**AVIS RELATIF À LA PROTECTION
CONTRE LES EVENTUELS EFFETS NOCIFS ET NUISANCES
PROVOQUÉS PAR LES RAYONNEMENTS NON IONISANTS
GÉNÉRÉS PAR DES ANTENNES ÉMETTRICES STATIONNAIRES**

Commune : BERTOOGNE - Exploitant : TELENET GROUP

Référence exploitant : LX6396A

Rapport n° 1575 / 2025

Figure 1 : Vue en plan des lieux de séjour et des points de contrôle

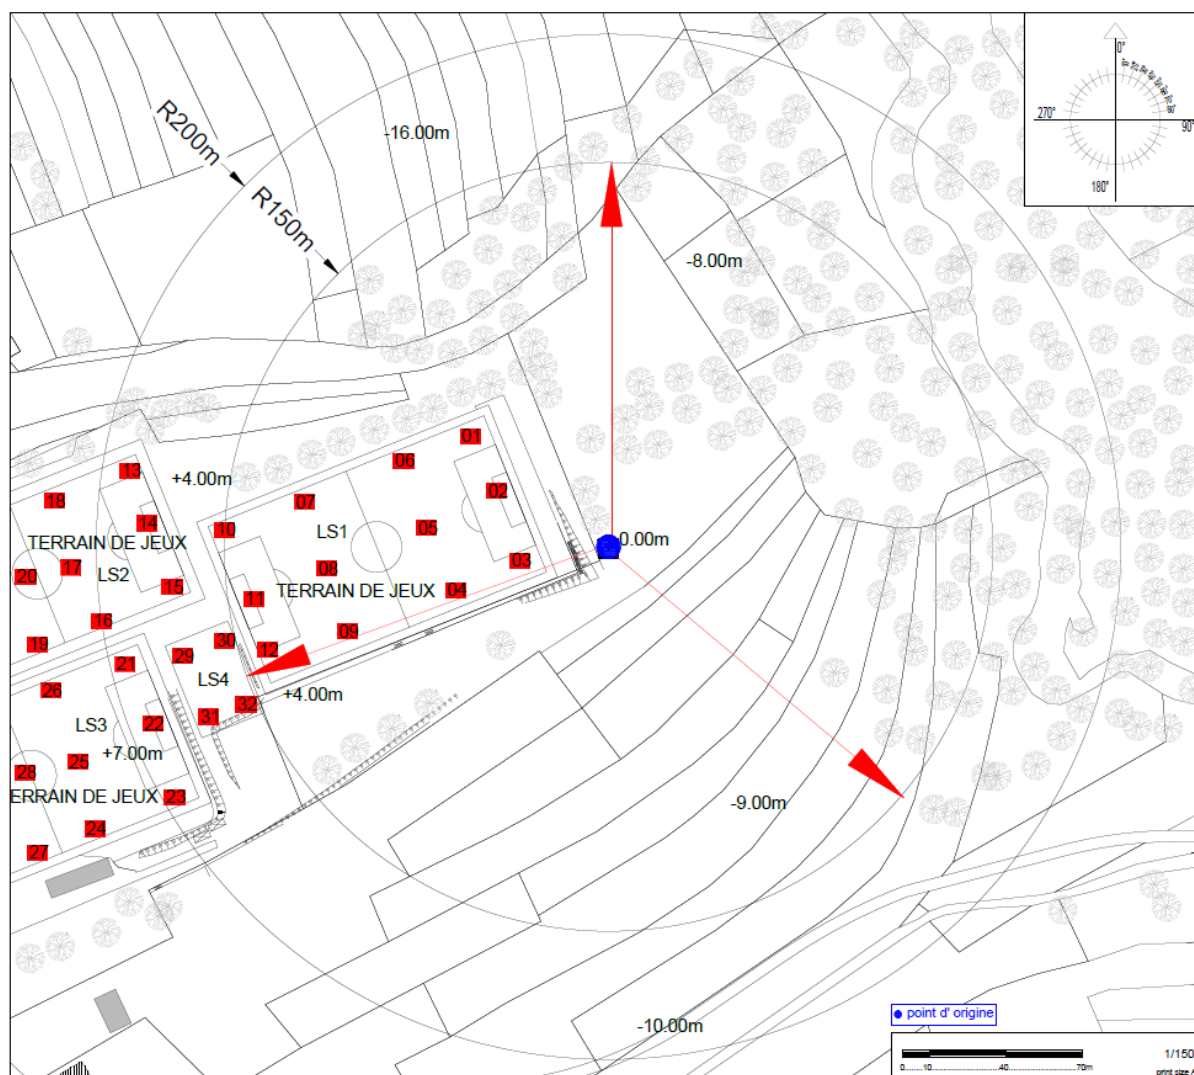
- le numéro du point de contrôle repris sur un des plans de la figure 1;
- le numéro du LS dans lequel se trouve le point de contrôle de la 1^{ère} colonne ;
- l'atténuation d'obstacle prise en compte pour le calcul de l'indice d'exposition dans le LS ;
- le résultat du calcul de l'indice d'exposition.

N° point de contrôle	LS	Atténuation (dB)	Indice d'exposition relatif à la limite par installation IE_i
12	LS1	0,0	0,408
11	LS1	0,0	0,388
8	LS1	0,0	0,370
9	LS1	0,0	0,347
7	LS1	0,0	0,343
30	LS4	0,0	0,328
32	LS4	0,0	0,326
10	LS1	0,0	0,317
31	LS4	0,0	0,267
29	LS4	0,0	0,262
15	LS2	0,0	0,257
22	LS3	0,0	0,211
21	LS3	0,0	0,207
14	LS2	0,0	0,204
23	LS3	0,0	0,202
16	LS2	0,0	0,194
13	LS2	0,0	0,170
17	LS2	0,0	0,164
25	LS3	0,0	0,157
26	LS3	0,0	0,156
24	LS3	0,0	0,156
19	LS2	0,0	0,153
20	LS2	0,0	0,143
18	LS2	0,0	0,136
3	LS1	0,0	0,132
28	LS3	0,0	0,131
27	LS3	0,0	0,123
4	LS1	0,0	0,077
5	LS1	0,0	0,053
6	LS1	0,0	0,048
1	LS1	0,0	0,033
2	LS1	0,0	0,028

En ce qui concerne les antennes de l'installation mentionnées dans le tableau 1, la distance maximale à laquelle la limite pourrait être atteinte, à l'extérieur, est égale à 91,9 m. S'il n'y a pas de LS à une distance inférieure, les antennes respectent forcément la limite d'immission.

Dans le cas des LS situés à l'intérieur des bâtiments, une atténuation d'obstacle est prise en compte et il en résulte que la distance maximale à laquelle la limite pourrait être atteinte se réduit à 65,5 m.

Figure 2 : Vue en plan des installations d'antennes dans un rayon de 300 mètres autour de l'installation faisant l'objet de la demande d'avis

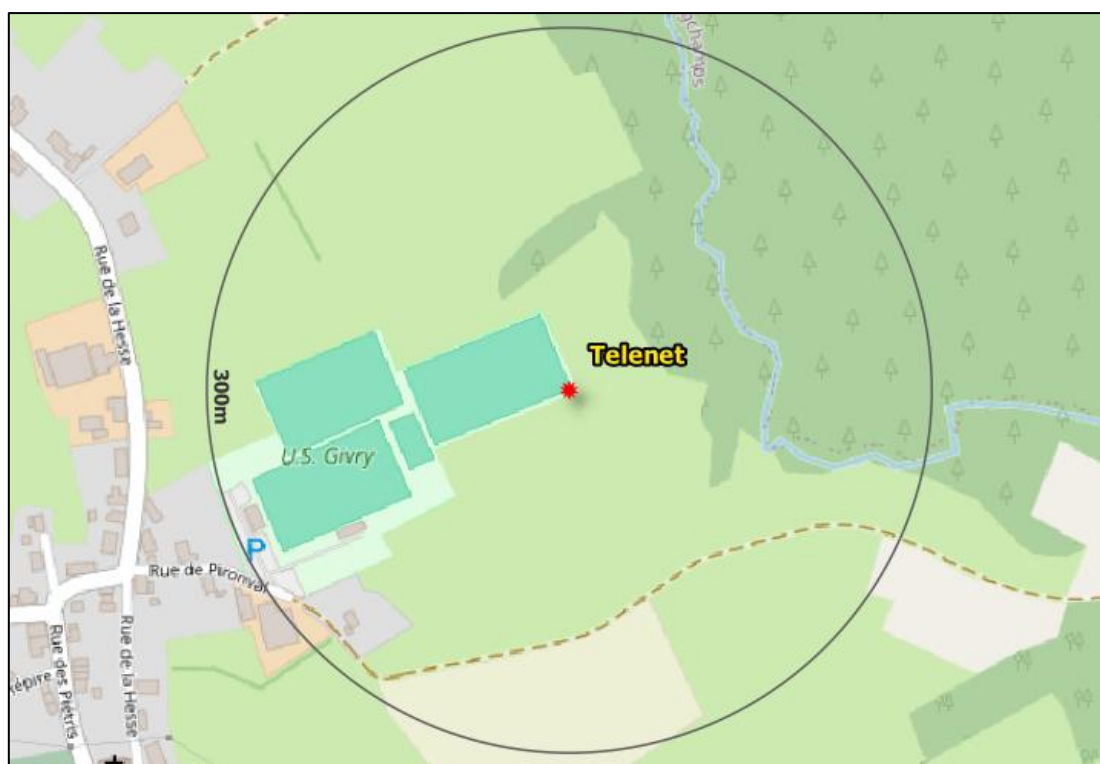
Le plan en projection verticale de la figure 2 indique la localisation des installations d'antennes émettrices stationnaires visées par le décret et situées dans un rayon de 300 mètres autour de l'installation référencée dans le paragraphe 2 et localisée au centre du cercle. Les données de localisation de ces antennes et les avis correspondant sont accessibles via le cadastre en ligne des antennes émettrices stationnaires⁸. Les installations prises en compte dans l'évaluation du respect de la limite cumulative sont les installations d'antennes émettrices déclarées en service par l'exploitant à la date du présent avis, à l'exception de l'installation référencée dans le paragraphe 2 et éventuellement d'autres installations ayant fait l'objet d'une demande d'avis à la même date et qui sont situées à l'intérieur de la zone de 300 mètres de rayon.

- a) il y a au plus 4 installations d'antennes émettrices stationnaires présentes dans la zone d'évaluation de 300 mètres de rayon représentée dans la figure 2, y inclus l'installation référencée dans le paragraphe 2 : la limite cumulative définie à l'article 4, §2 du décret est nécessairement respectée dans les lieux de séjour à l'intérieur de la zone d'évaluation de 300 mètres de rayon ;

- b) il y a exactement 5 installations d'antennes émettrices stationnaires présentes dans la zone d'évaluation de 300 mètres de rayon représentée dans la figure 2, y inclus l'installation référencée dans le paragraphe 2 et il existe, pour 3 ou 4 de ces installations, un avis attestant le respect de la limite abrogée de 3 V/m : la limite cumulative définie à l'article 4, §2 du décret est nécessairement respectée dans les lieux de séjour à l'intérieur de la zone d'évaluation de 300 mètres de rayon ;

- c) dans tous les autres cas, il a été vérifié que la limite cumulative définie à l'article 4, §2 du décret n'est pas dépassée dans les lieux de séjour sur base du nombre d'installations localisées dans la zone d'évaluation de 300 mètres de rayon représentée dans la figure 2, de leur localisation ainsi que des données inscrites dans la figure 1 et au paragraphe 4 du présent avis et dans les avis attestant le respect de la limite par installation ou de la limite abrogée de 3 V/m relatifs aux autres installations reprises dans la figure 2.

Compte tenu des considérations ci-dessus, il apparaît que l'intensité du rayonnement électromagnétique généré, dans les lieux de séjour situés dans un rayon de 300 mètres autour de l'installation référencée dans le paragraphe 2, par l'ensemble des antennes émettrices stationnaires de l'ensemble des exploitants du même site d'antennes émettrices stationnaires respecte la limite fixée à l'article 4, § 2 du décret.
